Eidgenössisches
Nuklearsicherheits-Inspektorat ENSI
Industriestrasse 19
CH-5200 Brugg

Bern, 5.3.2012

Containment-Druckentlastung KKM und andere Fragen

Fig. 2 KKM von Westen mit Pfad Containment Druckentlastung in Hochkamin (Foto M. Kühni, 2011)

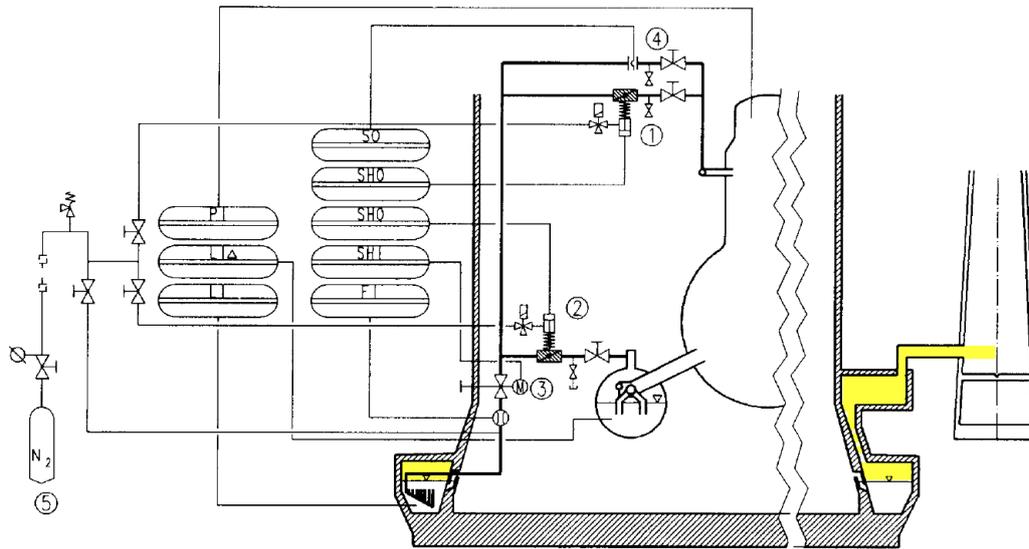
Die Containment-Druckentlastung des KKM führt vom äusseren Torus durch einen Schacht an der Aussenwand des Reaktorgebäudes bis auf +8m, dann über die sogenannte „Transportbrücke“ zum Aufbereitungsgebäude und schliesslich über eine weitere Brücke vom Dach des Aufbereitungsgebäudes zum Hochkamin.

Fig. 3 KKM Containment-Druckentlastungs-System⁴

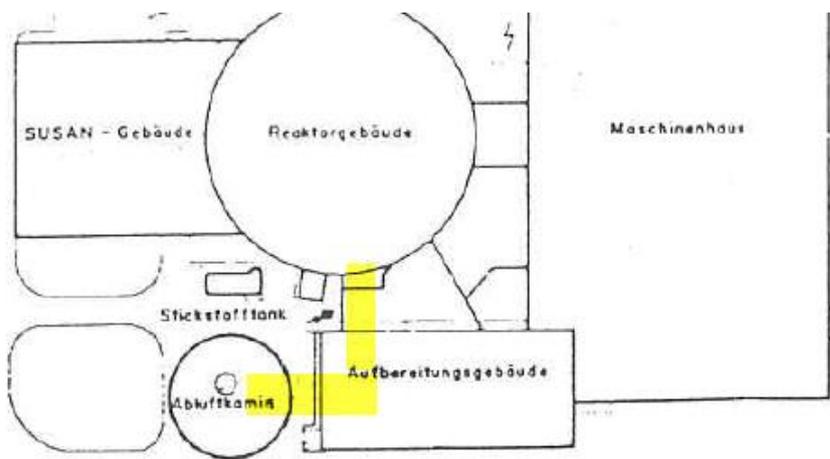
Der äussere Torus wird beim KKM (im Gegensatz zum Containment) nicht mit Stickstoff inertiert². In dessen Atmosphäre bildet sich folglich bei einer Wasserstoffabgabe zusammen mit dem vorhandenen Luft-sauerstoff explosives Knallgas. Dieses gefährliche Gemisch sammelt sich nun unterirdisch auf dem gesamten Umriss des kreisrunden Fundamentes des Reaktorgebäudes. Im äusseren Torus ist oberhalb des Wasserspiegels ein Volumen in der Grössenordnung von 1000m³ abschätzbar. Die Einleitung des CDS scheinen auf der gegenüberliegenden Seite des Abgaskanals angeordnet zu sein (siehe auch Fig. 3).

- 1 Pneumatic valve and isolation valve from drywell
- 2 Pneumatic valve and isolation valve from wetwell air space
- 3 Throttle valve to multi venturi scrubbers
- 4 Rupture disk
- 5 Nitrogen bottle and manual backup operation of the CDS

Fig. 5 KKM Sicherheitsbericht 1989, Figur 12.1.3.b, Reaktorgebäude Grundrisse + 8 m [...] (Ausschnitt), 30.11.1989

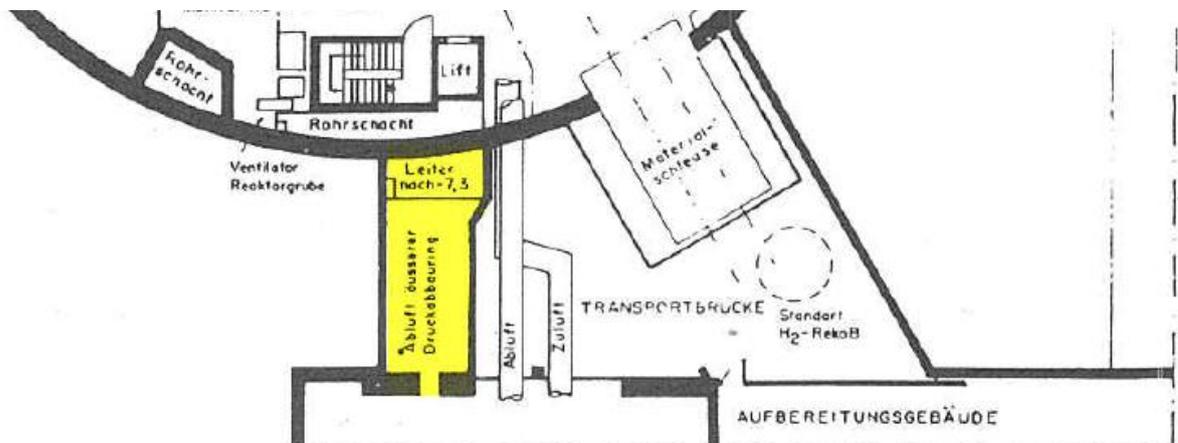
Anmerkung: die Transportbrücke ist gemäss Sicherheitsbericht geschlossen in Stahlbeton gemauert²³ und hat auf Grund ihrer Trapezform beim Aufbereitungsgebäudes die breitere Verbindung, sie wird also eher beim Reaktorgebäude abgerissen (siehe Fig. 5). Weitere Schäden sind beim Aushebeln und Abgleiten der Brücke zu befürchten.

13. Wie sinnvoll ist es, den H₂-Rekombinator zum Abbau von Wasserstoff im Primärcontainment ausgerechnet auf dieser Transportbrücke aufzustellen (siehe Fig. 5)?
Anmerkung: auch dessen Stromversorgung ist nicht erdbebenqualifiziert. Es handelt sich *nicht* um einen passiven, katalytischen Rekombinator²⁵.

Fig. 7 KKM Sicherheitsbericht 1989, Figur 5.3.1, Reactor Building Vent to Outer Torus, 30.11.1989

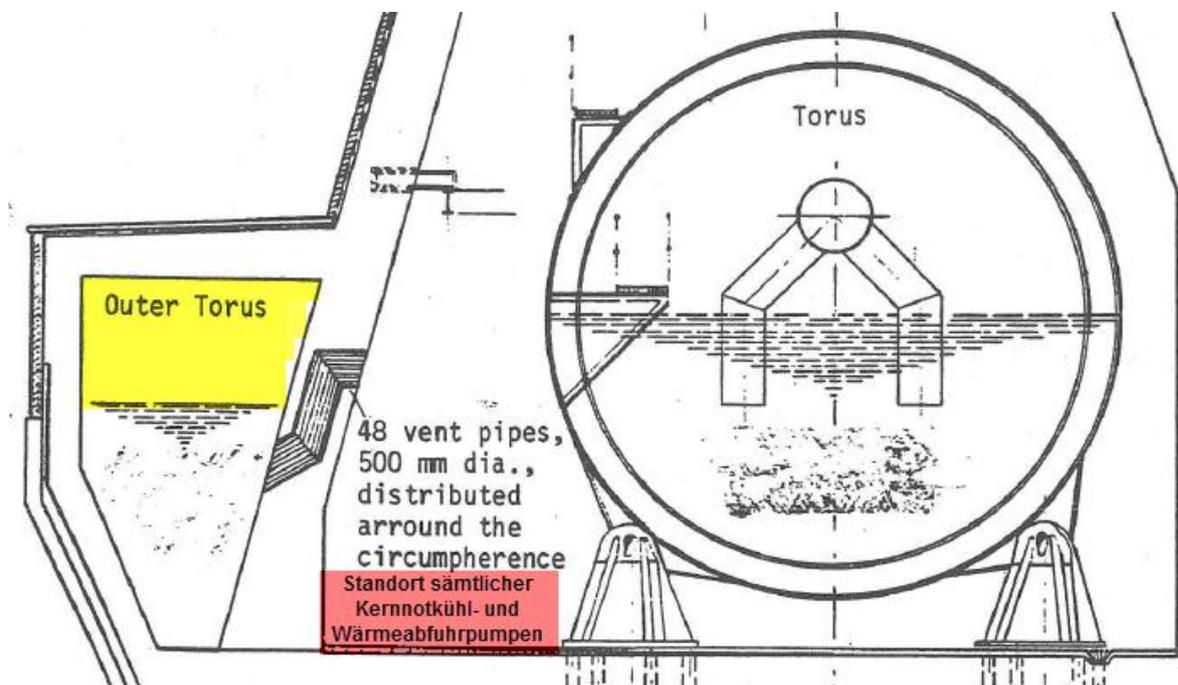
8. Kann KKM bei einer Zündung der explosiven Gase im äusseren Torus schädigende Wasserauswürfe (water slugs) durch die 48 Druckabbauöffnungen auf den inneren Torus bzw. auf die Sicherheitssysteme der -11m-Ebene ausschliessen?

Kann unter diesen Umständen bei 6 bis 7 bar Abblasdruck¹⁹ ein Ausblasen von Wasser aus dem äusseren Torus (1000m³) durch die 48 Druckabbauöffnungen in die -11m-Ebene ausgeschlossen werden?
